ПАСПОРТ ДОСТУПНОСТИ
объекта социальной инфраструктуры (ОСИ)

№ 02/2023

650000, г. Кемерово, ул. Боброва, д.1.

**АКТ ОБСЛЕДОВАНИЯ
объекта социальной инфраструктуры
К ПАСПОРТУ ДОСТУПНОСТИ ОСИ
№ 02/2023**

Фото 18

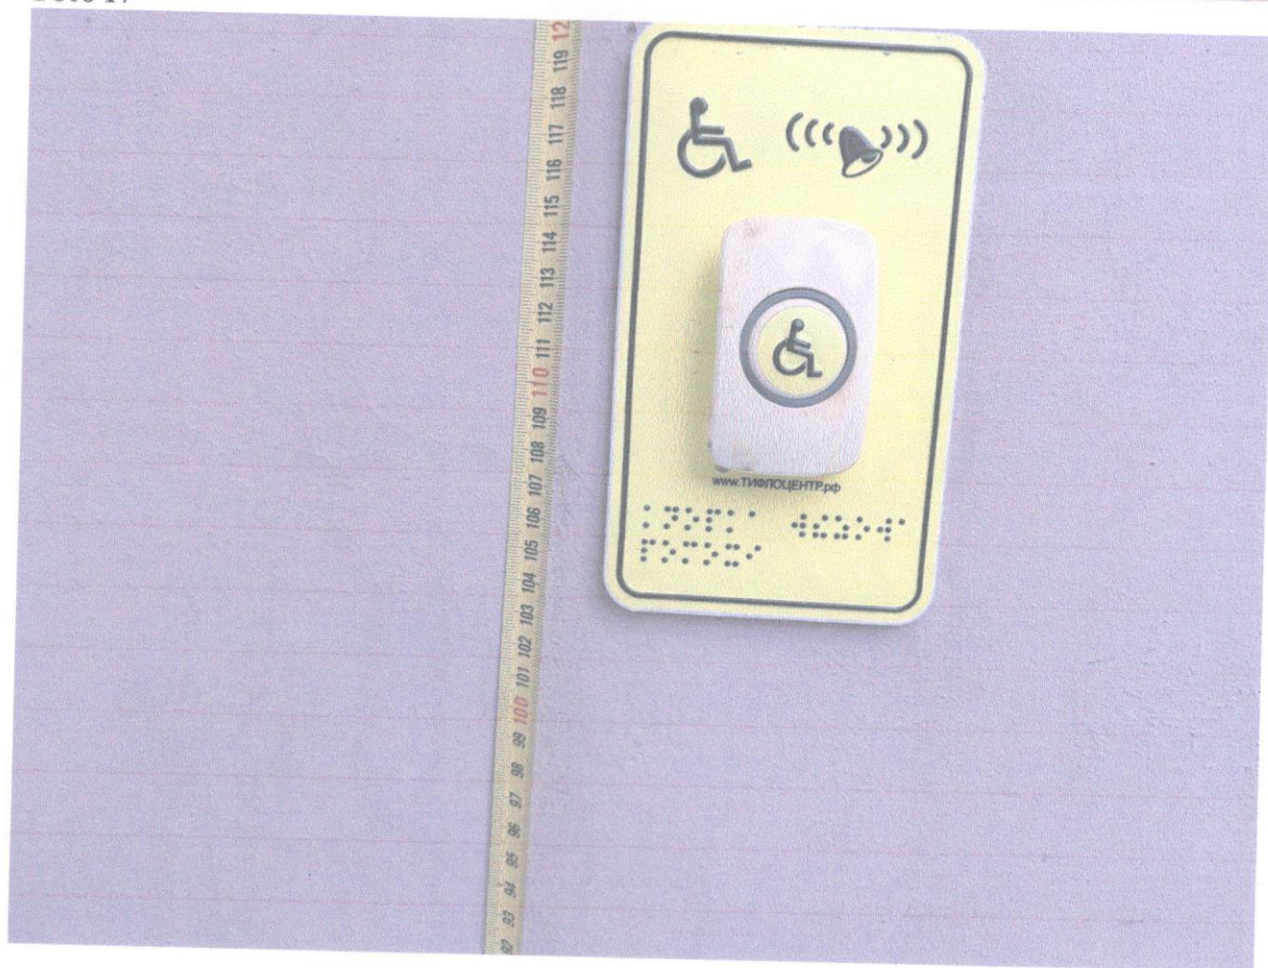
2.3	Входная площадка (перед дверью)	есть	15, 17-18	1. Отсутствует тактильная разметка перед дверью; 2. Кнопка вызова персонала расположена на высоте 1,1 м, табличка не соответствует требованиям	С, У	размещаться на высоте 0,85 м от уровня земли (по центру кнопки) под тактильно-визуальным знаком доступности объекта для инвалидов по зрению. Сервисный знак обозначения кнопки вызова должен размещаться между ними. 1. Согласно п. 5.1.10 СП 59.13330.2020 Информацию для инвалидов с нарушениями зрения о приближении их к зонам повышенной опасности (отдельно стоящим опорам, стойкам и другим препятствиям, лестницам, пешеходным переходам и т.д.) следует обеспечивать устройством тактильно-контрастных наземных указателей по ГОСТ Р 52875-2018 На расстоянии ширины открывающегося полотна двери от положения двери в закрытом состоянии. При наличии на входе дополнительных раздвижных дверей — на расстоянии 300 мм от полотна двери.	Текущий ремонт 1. Обустройство тактильными предупреждающими указателями перед входными дверями. 2. Установить кнопку вызова персонала на соответствующей высоте с соответствующей табличкой.

Тактильный указатель глубиной от 500 до 600 мм, шириной, равной ширине дверного проема. Рифы типа усеченных конусов, усеченных куполов, цилиндров, расположенных в линейном порядке. 2. 2. Согласно ГОСТ Р 59812-2021 п. 4.3.1.7 Кнопку вызова персонала с соответствующим сервисным знаком следует размещать рядом с дверью на стене со стороны дверной ручки. При наличии тактильно-визуального знака доступности объекта для инвалидов по зрению кнопка вызова персонала должна размещаться на высоте 0,85 м от уровня земли (по центру кнопки) под тактильно- визуальным знаком доступности объекта для инвалидов по зрению. Согласно ГОСТу- 52131- 2019 Знак обозначения кнопки вызова персонала для оказания ситуационной помощи соответствует рисунку Г1
--	--	--	--	--	--	--

Фото 26

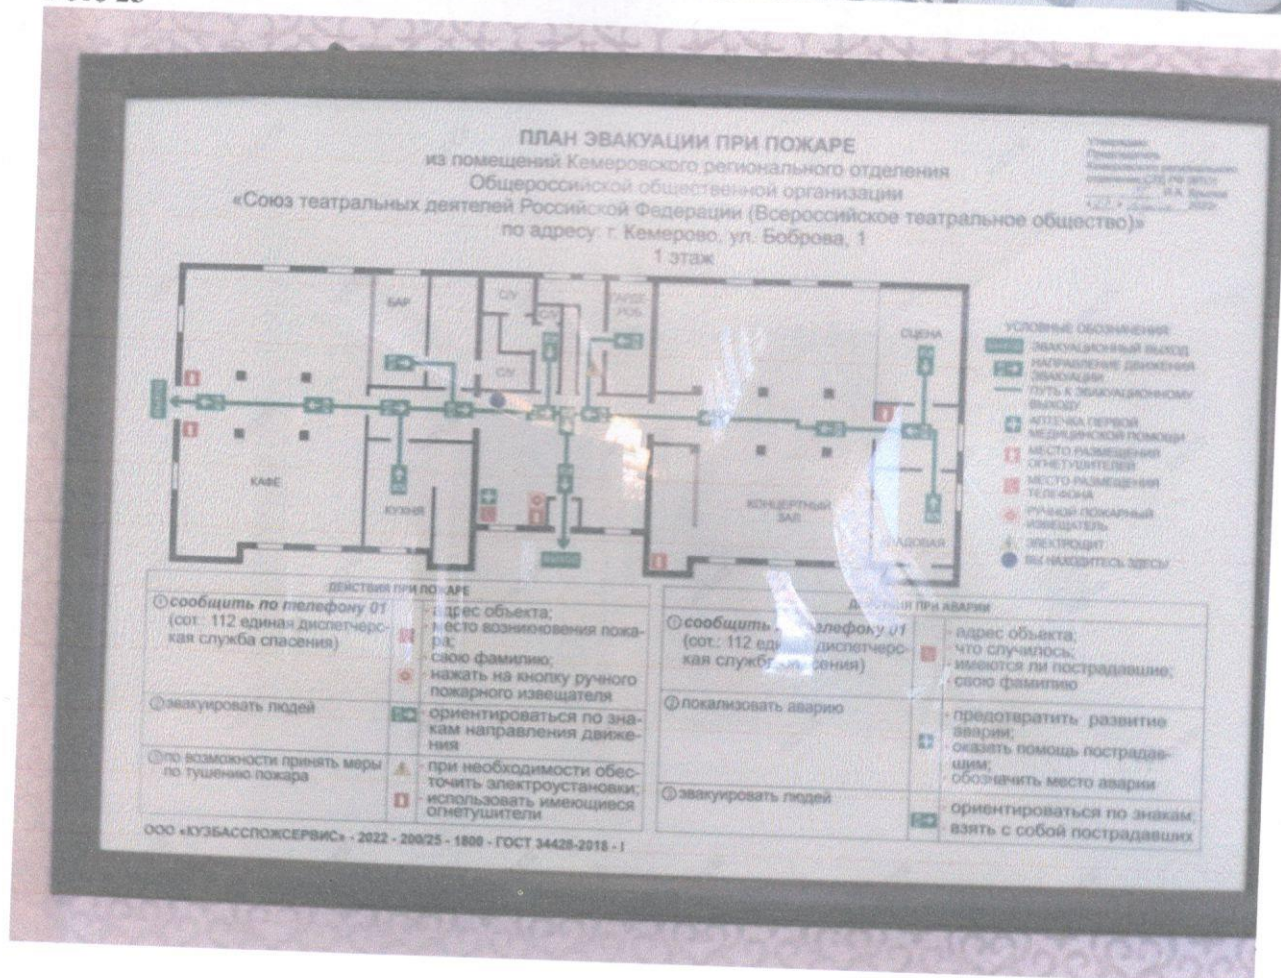
4.1.1	Кабинетная форма обслуживания	нет						
4.2.1	Зальная форма обслуживания	есть		26-31, 36-39	Концертный зал 1. Ширина дверного проема одной створки в зрительном зале 0,70м 2. Отсутствует устройство улучшения звука. 3. Высота порога в дверном проеме зрительного зала 0,035м.	К, Г	1. Согласно п. 6.1.5 СП 59.13330.2020 При двухстворчатых входных дверях ширина одной створки должна быть 0,9 м. 2. Согласно п. 8.1.9 СП 59.13330.2020 В залах, оснащенных системой усиления обеспечения	Концертный зал Текущий ремонт 1. Обустройство дверного проема (одной створки) в зрительном зале до действующих нормативов. 2. Установка устройства улучшения звука. 3. Обустройство порога в дверном проеме.

Кафе Текущий ремонт 1. Обустройство дверного проема (одной створки) в кафе до действующих нормативов.
4.3.1	Прилавочная форма обслуживания	нет						разборчивости звуковой информации, должно быть обеспечено индивидуальное и коллективное пользование устройства улучшения звука. 3. Согласно п. 6.2.4 СП 59.13330.2020 Дверные проемы не должны иметь порогов и перепадов высот пола. При необходимости устройства порогов их высота или перепад высот не должны превышать 0,014 м	
4.4.1	Форма обслуживания с перемещением по маршруту	нет							
4.5.1	Кабина индивидуального обслуживания	нет							
	ОБЩИЕ требования к зоне						К, Г, У		Концертный зал Текущий ремонт 1. Обустройство дверного проема (одной створки) в зрительном зале до действующих нормативов. 2. Установка устройства улучшения звука. 3. Обустройство порога в дверном проеме.

Фото 49

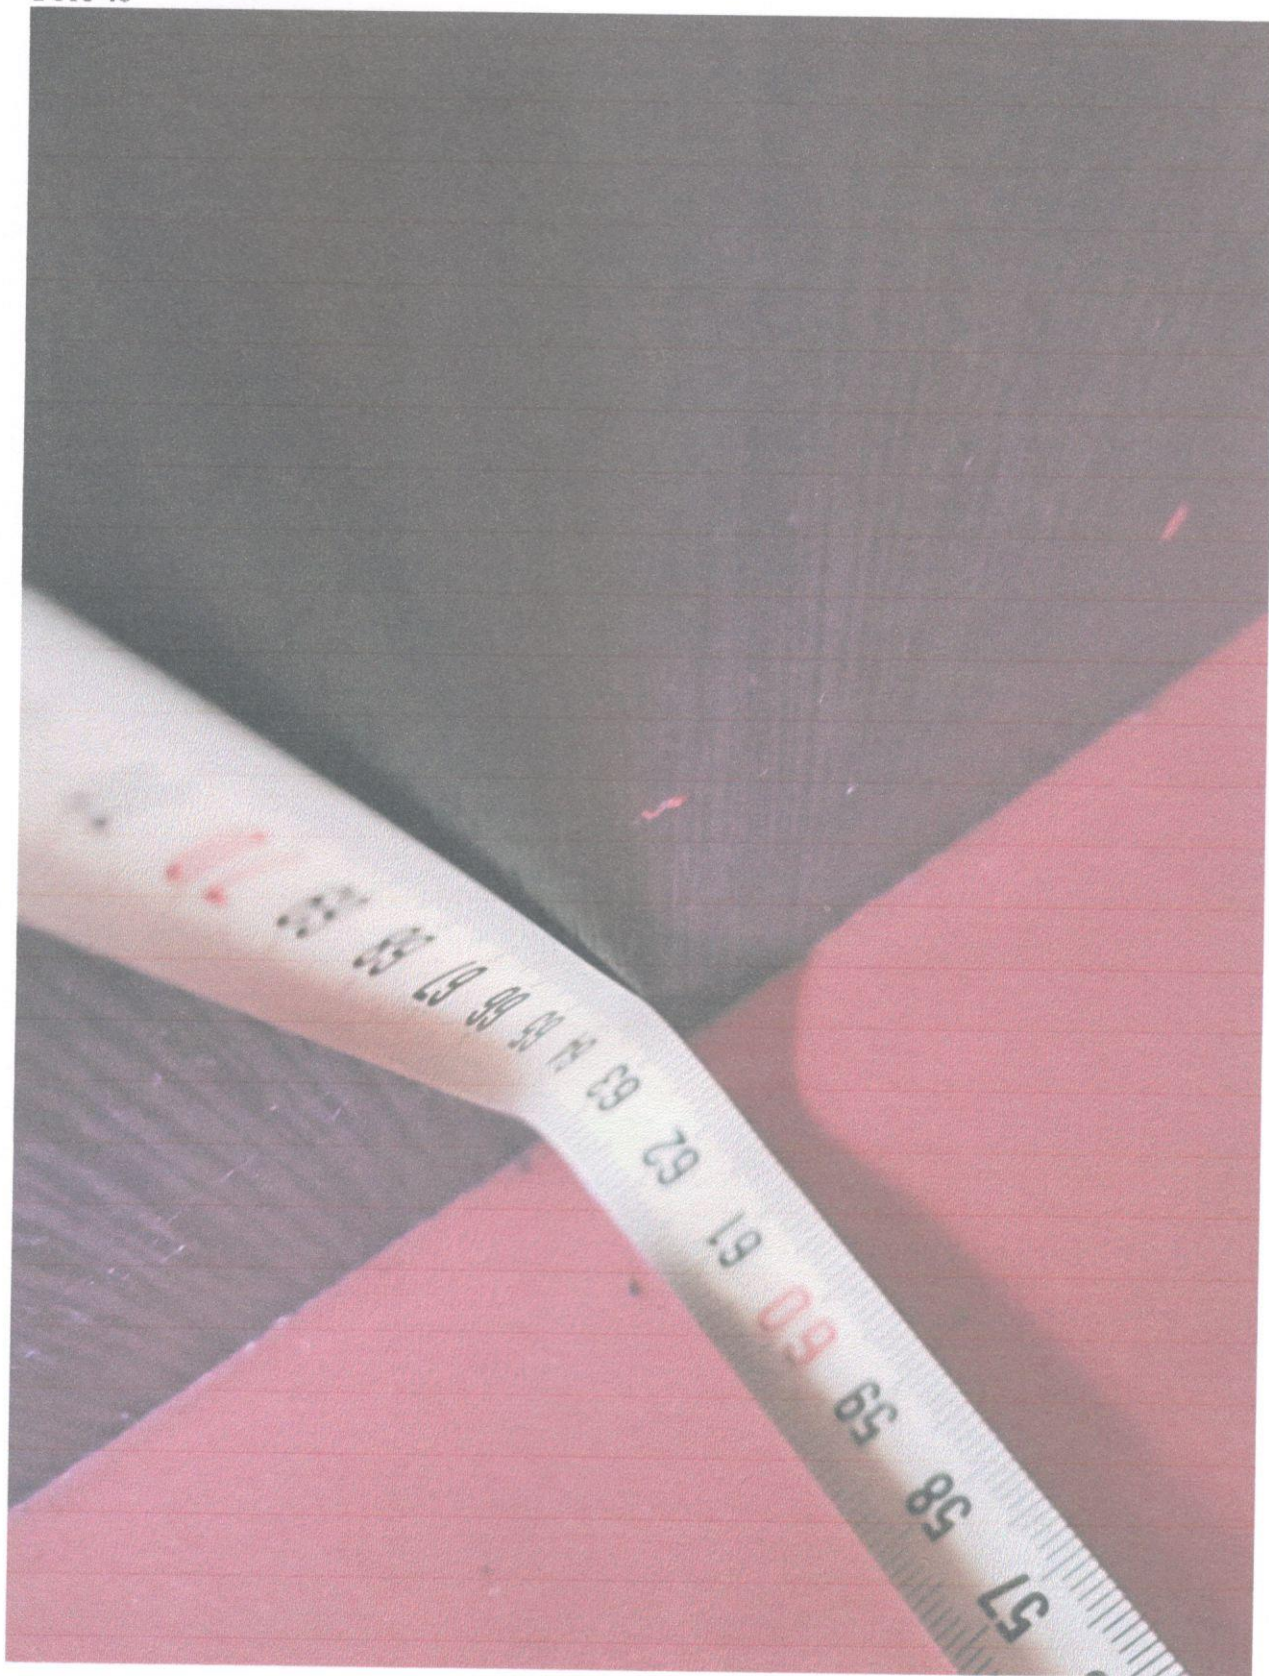
5.1.1	Туалетная комната	есть		46-58	1. В дверном проеме имеется порог 0,025 м 2. Дверной проем 0,63 м 3. Отсутствуют поручни для опоры инвалидов при пользовании умывальниками. 4. Электрополотенце установлено не по нормам. 5. Зеркало установлено не по нормам 6. Отсутствует свободное пространство возле унитаза. 7. Отсутствует кнопка вызова персонала. 8. Отсутствие знака	К, О, С, У	1. Согласно п. 6.2.4 СП 59.13330.2020 Дверные проемы не должны иметь порогов и перепадов высот пола. При необходимости устройства порогов их высота или перепад высот не должны превышать 0,014 м. 2. Согласно п. 6.1.5 СП 59.13330.2020 Дверные проемы, доступные для инвалидов должны иметь ширину в свету не менее 0,9 м 3. Согласно п. 6.3.3 СП	Разработать проектное решение для перепланировки санитарно-гигиенического помещения в целях обеспечения доступности для МГН, а также инвалидов, передвигающихся на коляске, и учесть следующие работы: Капитальный ремонт 1. Обустройство порогов до действующих нормативов. 2. Расширение дверных проемов Текущий ремонт 3. Установить поручни возле раковины. 4. Установить

доступности туалета для инвалидов. 9. Отсутствует тактильная мнемосхема санузла. 10. Отсутствуют поручни возле унитаза.	59.1330.2020 Требования к установки раковины и поручня у раковины выполняют согласно п. 8.1.7 Места обслуживания, используемые посетителями – инвалидами на креслах-колясках, должна находиться на высоте не более 0,80–0,85 м над уровнем пола. Ширина и высота проема для ног должны быть не менее 0,75 м, глубина – не менее 0,5 м. 4-5. Согласно таб. 9.3 СП 31-102-99 Расстояние от боковой стены - не менее 0,2 м, нижний край зеркала - не выше 0,8 м от пола. На этой же высоте – электрополотенце. 6. Согласно п. 6.3.3 СП 59.1330.2020 В кабине сбоку от унитаза следует предусматривать пространство рядом с унитазом шириной не менее 0,8 м для размещения кресла-коляски. 7. Согласно п. 6.5.8 СП 59.1330.2020 Замкнутые пространства зданий (доступные помещения различного	электрополотенце согласно нормам. 5. Установить зеркало согласно нормам. 6. Организовать свободное пространство рядом с унитазом для размещения кресла-коляски. 7. Установить кнопку вызова персонала. 8. Оборудование знаком доступности туалета после выполнения всех мероприятий. 9. Установить тактильную мнемосхему санузла. 10. Установить поручни возле унитаза.

3. Установить поручни возле раковины.
4. Установить электропотенце согласно нормам.
5. Установить зеркало согласно нормам.
6. Организовать свободное пространство рядом с унитазом для размещения кресла-коляски.
7. Установить кнопку вызова персонала.
8. Оборудование знаком доступности туалета после выполнения всех мероприятий.
9. Установить тактильную мнемосхему санузла.
10. Установить поручни возле унитаза..
